**Neuaufstellung des Landschaftsplans Nr. 7**

Plangebiet: Siegburg – Troisdorf – Sankt Augustin

- Ergänzende Stellungnahme zum Bereich am Seidenberg im Rahmen der frühzeitigen Beteiligung der Träger öffentlicher Belange gemäß § 15 LNatSchG NRW zur Neuaufstellung des Landschaftsplanes Nr. 7 „Siegburg-Troisdorf-Sankt Augustin“

Abb. 1 Vorschlag zur Änderung des Vorentwurfes des Landschaftsplanes Nr. 7 im Bereich Seidenberg

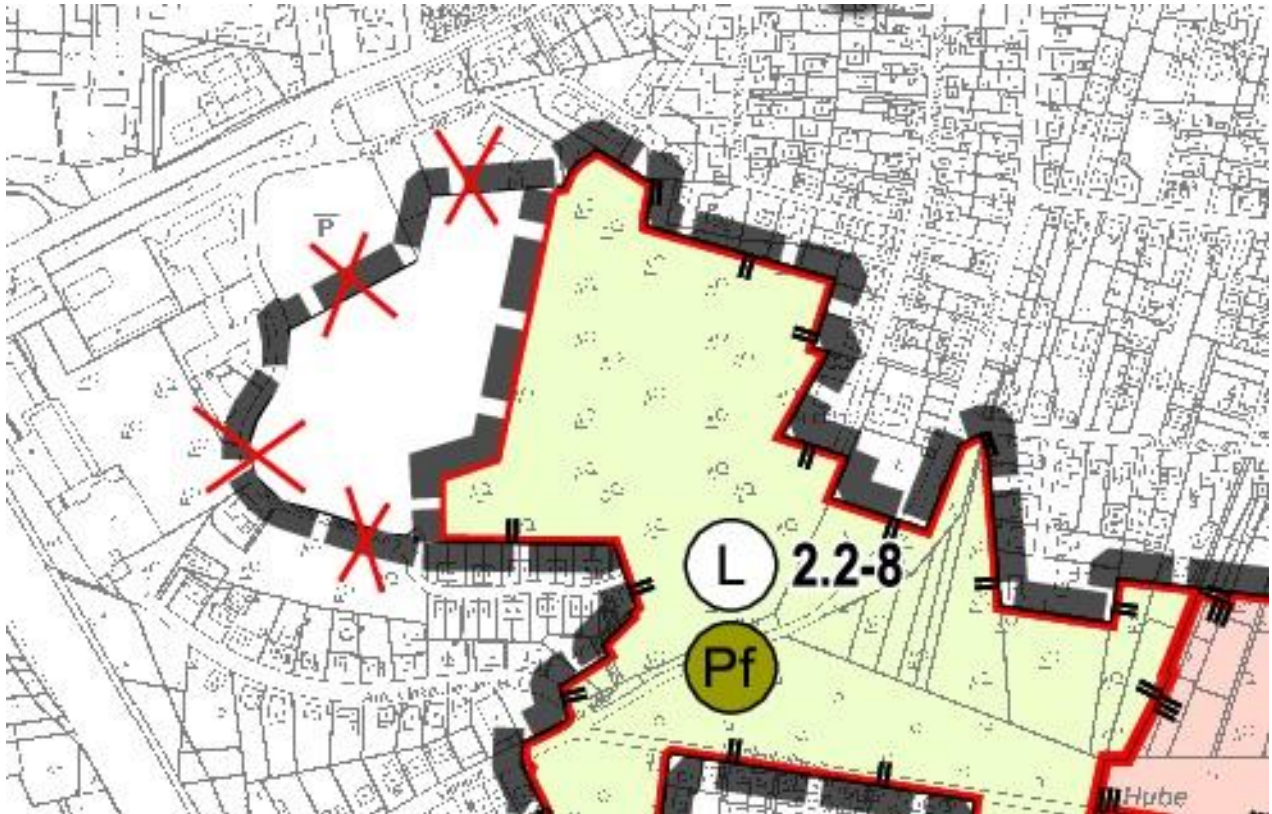
Nach Rücksprache am 30.03.2022 und im Einvernehmen mit der Unteren Naturschutzbehörde des Rhein-Sieg-Kreises wurde die Ausweisung des gesamten Bereiches des Seidenbergs als Landschaftsschutzgebiet als nicht zwingend erforderlich erachtet, insbesondere der Bereich der ehemaligen Deponiefläche kann ausgespart werden. Im Rahmen der Machbarkeitsstudie Schulzentrum Neuenhof wurde 2017 ein Fachbeitrag vom Umweltgeologen Dipl.-Geol. Herrn Virus erstellt, in dem eine Karte der Altlastenflächen auf dem Seidenberg in Teilflächen von I - V dargestellt wurde. Aus Sicht der Verwaltung ist der Schutzzweck der ehemaligen Deponiefläche in der Teilfläche IV nicht erkennbar und durch den Bebauungsplan Nr. 30/2 ohnehin überwiegend als Grünfläche festgesetzt worden (s. Abb. 5). Auf Grundlage dieser Karte sollen jedoch die Teilbereiche V und III als Landschaftsschutzgebiet ausgewiesen werden. Dementsprechend legt die Verwaltung einen Vorschlag vor, den westlichen Teil des Seidenbergs aus dem Vorentwurf des Landschaftsplanes Nr. 7 gemäß Darstellungsvorschlag in Abb. 1 herauszunehmen.

Die Stadtverwaltung Siegburg regt hiermit an, den Seidenberg nur teilweise unter Landschaftsschutz zu stellen und insbesondere den Bereich der Deponiefläche für die Ausweisung als Landschaftsschutzgebiet auszusparen.
